DYREKTYWA ZDATNOŚCI - AIRWORTHINESS DIRECTIVE
Nr SP -0008 -2001 -B

1.Przedmiot: Silnik / Engine model: PZL-10W (1st and 2nd series)

3.Dotyczy: Przeglądu w eksploatacji stanu zabezpieczenia nakrętek stożków mocujących.

BIULETYN OBOWIĄZKOWY NR E-19W096/2000

Szkic nr 1. Połączenie przegubowe stożka mocującego

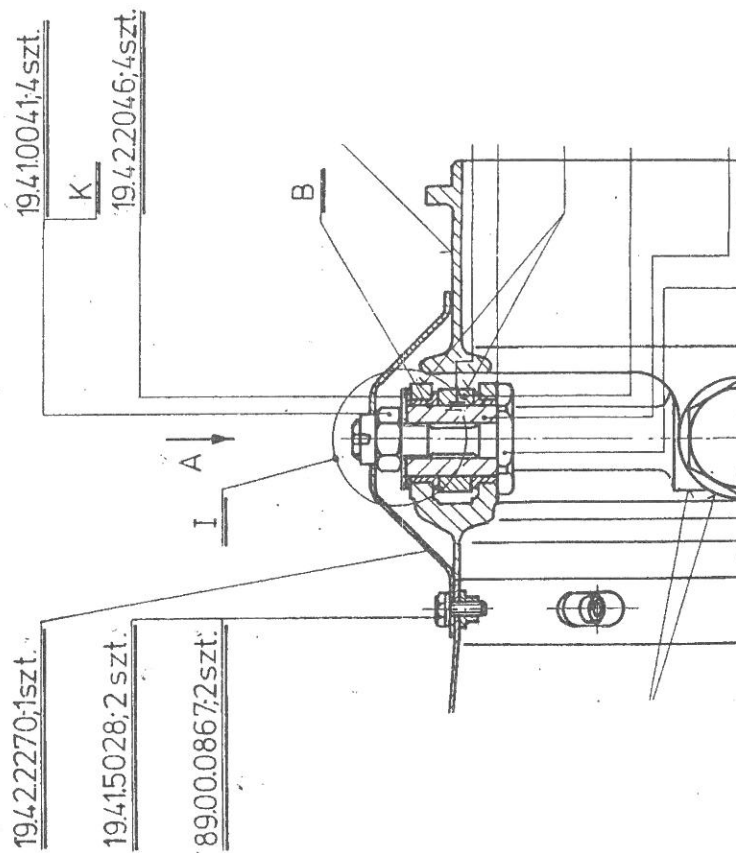
2. Realizacja biuletynu.
- 2.1 Biuletyn realizować bez wybudowy silnika ze śmigłowca.
- 2.2 Zdjąć osłonkę przegubów nr 19.42.2270 po odgięciu podkładek 19.41.5028 i odkręceniu śrub 89.00.0867 (patrz szkic nr 1).

Szkieł nr 2. Zabezpieczenie nakrętki stożka mocującego

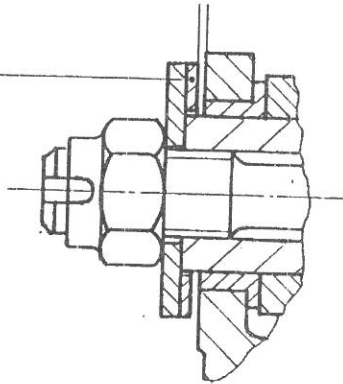
- 2.3 Sprawdzić czy każda z 4 nakrętek jest prawidłowo zabezpieczona w 2 rowkach śruby (patrz szkic nr 2). Przy sprawdzaniu przegubu dolnego i poziomego zaleca się użyć fiberoskopu.

Nakrętki obcisnąć do rantów.
Po obcisnięciu - pęknięć
nie dopuszcza się.

- 2.4 Sprawdzić każdą z czterech nakrętek, czy nie jest poluzowana. Czynność wykonać ręką bez użycia klucza.
- 2.5 W przypadku poluzowania nakrętki lub niewłaściwego jej zabezpieczenia należy wymienić śrubę 19.42.2045 oraz nakrętkę 19.41.0041 razem z podkładką 19.42.2046 wg instrukcji Wytwórcy silnika.

Sketch 1. The articulated joint of the fixing cone

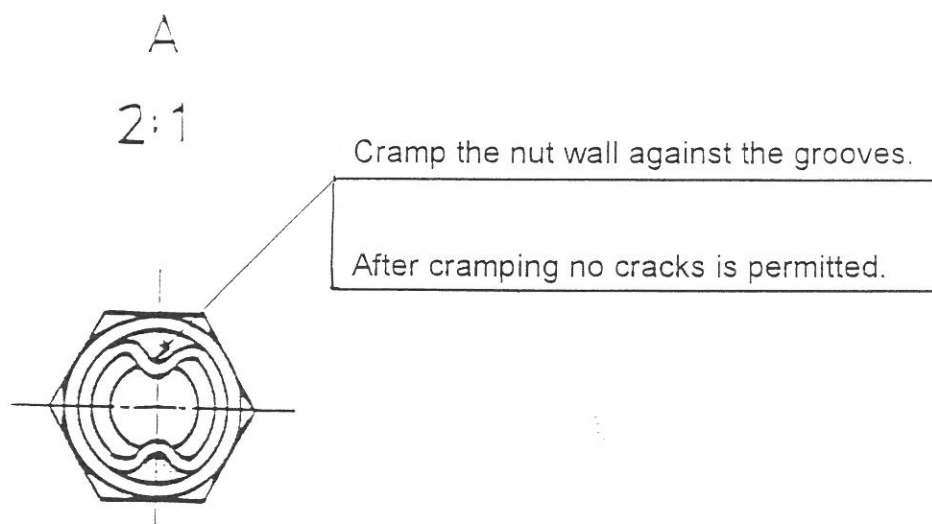
- 2.1 The service bulletin shall be carried out without removing the engine from a helicopter.
- 2.2 Having the 19.41.5028 washers bent and 89.00.0867 nuts undone, remove the 19.42.2270 joint cover (see sketch 1).

Sketch 2. Safetying the nut of the fixing cone

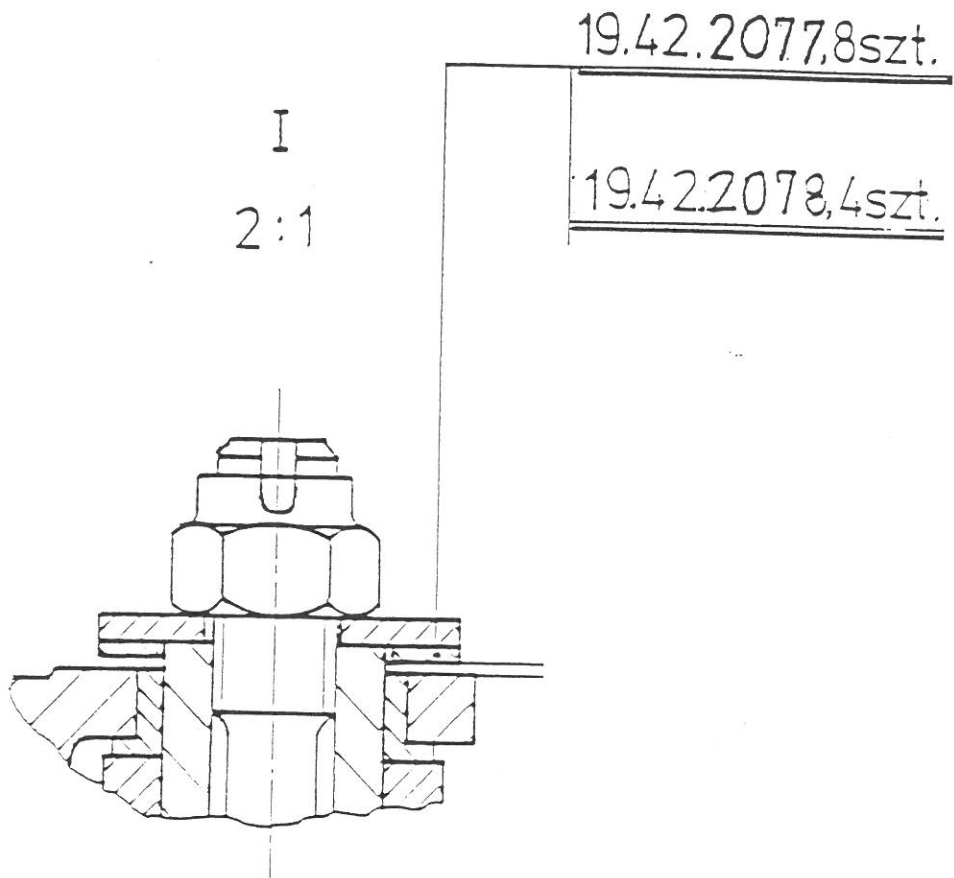
- 1.3 The fixing cones, which join the engine with the gearbox, have four pin joints. The pins are locked using washers and 19.41.0041 nuts. The 19.41.0041 nut is locked against undoing by bending its thin-walled back cylindrical part into two bolt grooves (see sketches 1 and 2). During an overhaul, the nut is undone and the bolt thread is damaged nearby the grooves. Next, when removing the damages of the bolt thread, the thread height is decreased and the grooves are enlarged what may lead to undoing of a nut.

- 2.3 Inspect each nut of the four nuts for proper safetying in the two bolt grooves (see sketch 2). For inspecting the bottom and horizontal joint, it is recommended to use a fibrescope.

- 2.4 Inspect each nut of four nuts for loosening. Make it with a hand not with a wrench.
- 2.5 Having found any nut is loosened or not properly safeted, replace 19.42.2045 bolt and 19.42.2046 washer according to the Manufacturer's engine manual.
